**AVIS RELATIF À LA PROTECTION
CONTRE LES EVENTUELS EFFETS NOCIFS ET NUISANCES
PROVOQUÉS PAR LES RAYONNEMENTS NON IONISANTS
GÉNÉRÉS PAR DES ANTENNES ÉMETTRICES STATIONNAIRES**

Commune : FARCIENNES - Exploitant : CITYMESH

Référence exploitant : HT04066_A

Rapport n° 1260 / 2025

Figure 2 : Vue en plan des installations d’antennes dans un rayon de 300 mètres autour de l’installation faisant l’objet de la demande d’avis

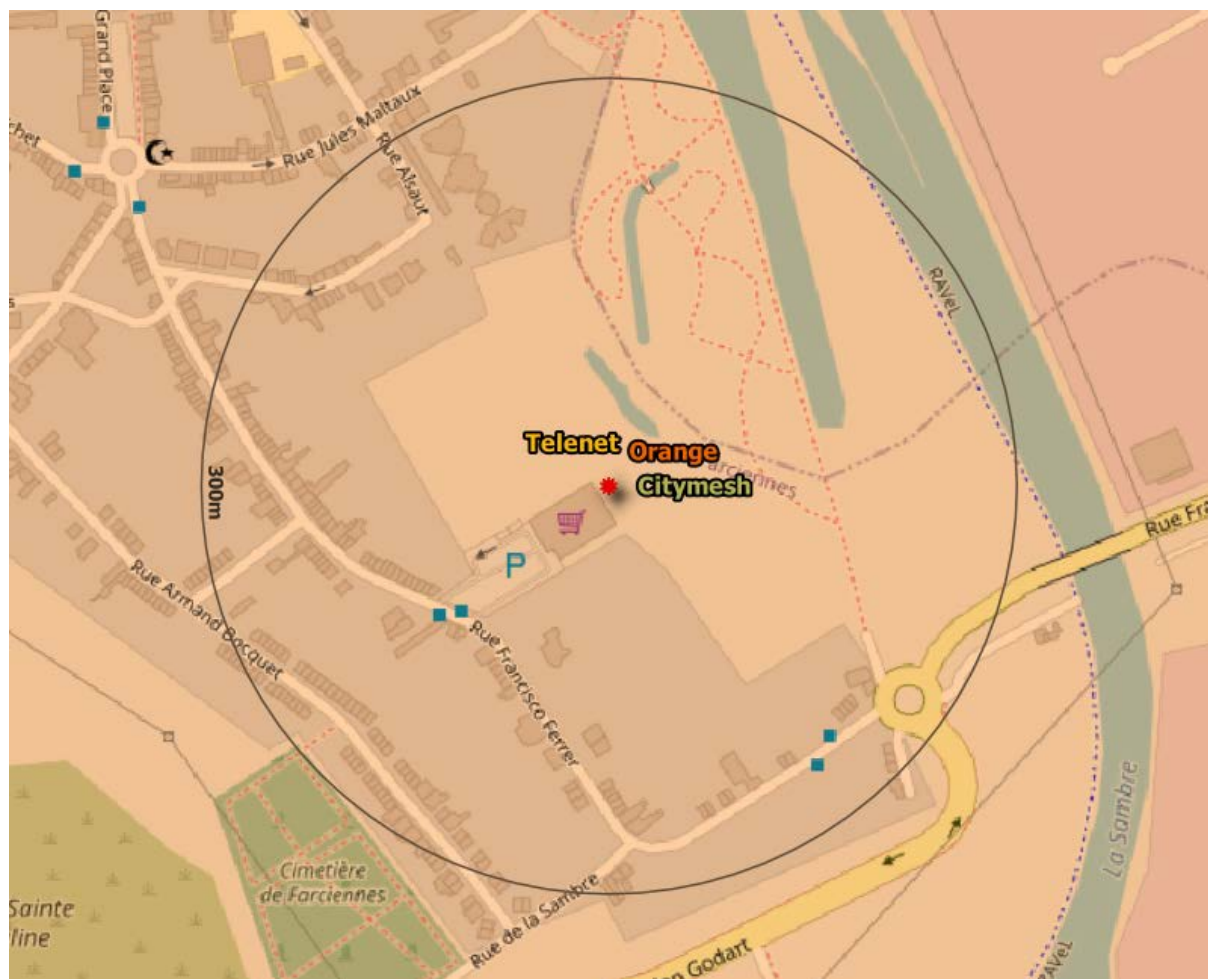
- il y a au plus 4 installations d’antennes émettrices stationnaires présentes dans la zone d’évaluation de 300 mètres de rayon représentée dans la figure 2, y inclus l’installation référencée dans le paragraphe 2 : la limite cumulative définie à l’article 4, §2 du décret est nécessairement respectée dans les lieux de séjour à l’intérieur de la zone d’évaluation de 300 mètres de rayon ;
- il y a exactement 5 installations d’antennes émettrices stationnaires présentes dans la zone d’évaluation de 300 mètres de rayon représentée dans la figure 2, y inclus l’installation référencée dans le paragraphe 2 et il existe, pour 3 ou 4 de ces installations, un avis attestant le

- c) dans tous les autres cas, il a été vérifié que la limite cumulative définie à l'article 4, §2 du décret n'est pas dépassée dans les lieux de séjour sur base du nombre d'installations localisées dans la zone d'évaluation de 300 mètres de rayon représentée dans la figure 2, de leur localisation ainsi que des données inscrites dans la figure 1 et au paragraphe 4 du présent avis et dans les avis attestant le respect de la limite par installation ou de la limite abrogée de 3 V/m relatifs aux autres installations reprises dans la figure 2.

Compte tenu des considérations ci-dessus, il apparaît que l'intensité du rayonnement électromagnétique généré, dans les lieux de séjour situés dans un rayon de 300 mètres autour de l'installation référencée dans le paragraphe 2, par l'ensemble des antennes émettrices stationnaires de l'ensemble des exploitants du même site d'antennes émettrices stationnaires respecte la limite fixée à l'article 4, § 2 du décret.
